DRUŽBA ZA AVTOCESTE V REPUBLIKI SLOVENIJI
DARS d.d.

DODATEK št. 1

Izgradnjo navezave Luke Koper na AC omrežje – Srminska vpadnica

Celje, februar 2024

Slika 21 Alternativni (variantni) detajl naleganja in vrha prehodne plošče pri okvirnih AB-konstrukcijah kjer so možni posedki nasipa večji od 15 mm

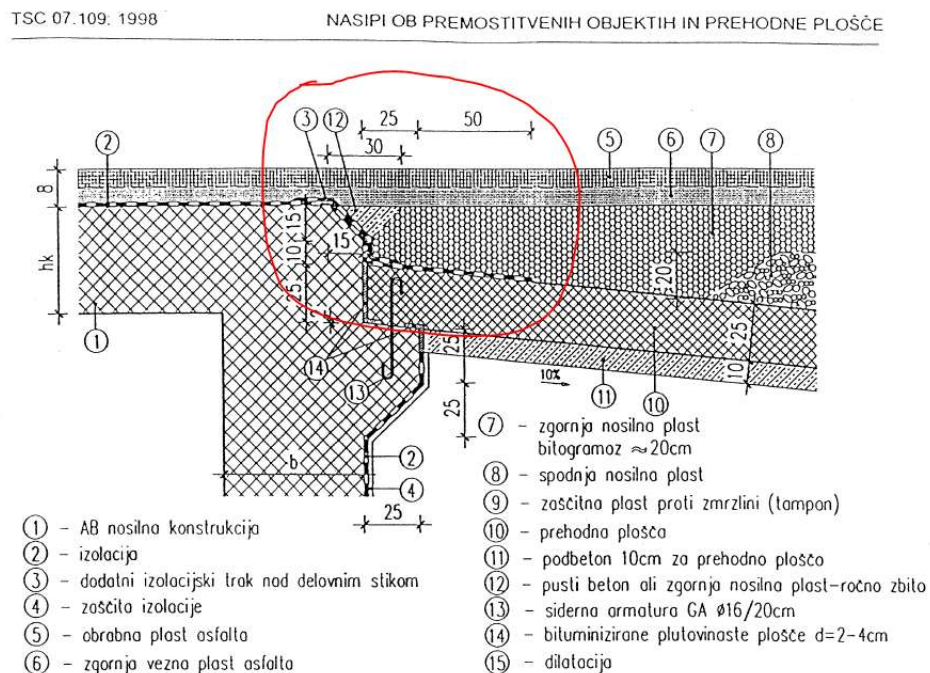
Vprašanje 13: Prosimo za objavo načrta navedenega v postavki 2 S 5 9 646 / Izdelava zaključka vozišča po tehnologiji podaljšanja hidroizolacije na stiku prehodne plošče in prekladne konstrukcije, po načrtu / 32,00 m1, kjer je razvidna širina hidroizolacije.

Odgovor: Izdelava zaključka vozišča se izvede skladno z detajlom iz TSC 07.109
